הנדון: מכרז פומבי מס' 34/23 לאספקה, הובלה, התקנה והרכבה של מערכת מידוף לספרים עבור "כותר ראשון חביב" בעיר ראשון לציון (להלן: "המכרז")

תשובות לשאלות הבהרה

שרטוט פריט M21
בהתאם למסמך תשובות לשאלות הבהרה למכרז מס' 23\34

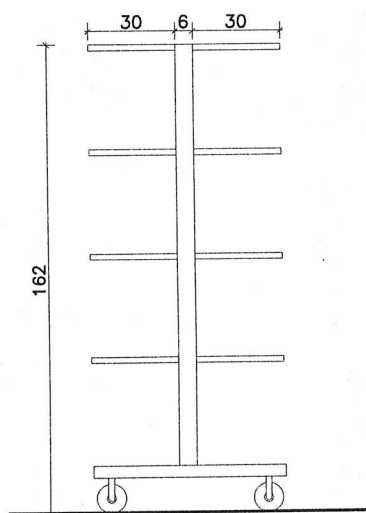
תשובה	שאלה/הבהרה	סעיף/נספח	עמוד	חלק א' למסמכי המכרז פרק א': כללי/ פרק ב': תנאי המכרז/נספחים	חלק ב' למסמכי המכרז חוזה התקשרות/ נספחים
החברה העירונית תפנה לשרטוט אדריכלי של פריט "M21" המצורף כנספח א' למסמך. החברה העירונית תבהיר כי בתיאור פריט "M21" בכתב הכמויות, חלה טעות סופר ביחס לנתון עומק המדף (בס"מ). החברה העירונית תחדד כי פריט "M21" מורכב מ 3 מודולים ברוחב 92 ס"מ, עומק מדף 30X2 ס"מ (ולא 230 ס"מ). ביחס לפריט זה נדרשות סה"כ 4 יחידות.	נבקש הבהרה ביחס לפריט M21- "כוננית מתכת ניידת רדיאלית" המצוין בכתב הכמויות וזאת בהיעדר התאמה בין תיאור הפריט הנ"ל לבין השרטוט האדריכלי מבחינת מס' המודולים ועומק מדף נטו 230 ס"מ, לרבות, קבלת שרטוט אדריכלי מדויק של הפריט הכולל, בין היתר, מידות של הקשתות לטובת תמחור הפריט.	נספח א'- מפרט טכני וכתב כמויות נספח ב'- שרטוטים והדמיות	62-59 63	חלק ב' למסמכי המכרז- נספחים	7
